SERVICE INFO – INA 0143

Механизъм за свободен ход на генератор 535 0279 10

Визуални различия

Снимка 1: 535 0279 10 – Механизъм за свободен ход на генератор INA

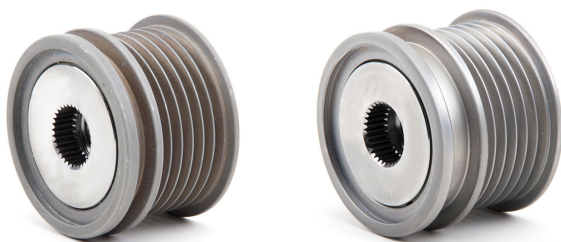
Моделите изброени по-горе, могат да бъдат оборудвани с различни конфигурации на ролки за свободен ход на алтернатора (снимка 2).

Новата ролка за свободен ход на алтернатора 535 0279 10 (снимка 1), заменя предходните версии.

Тя разполага с по-силна и подобрена пружина, която може да покрие по-голяма гама от ротационни неравномерности в двигателя.
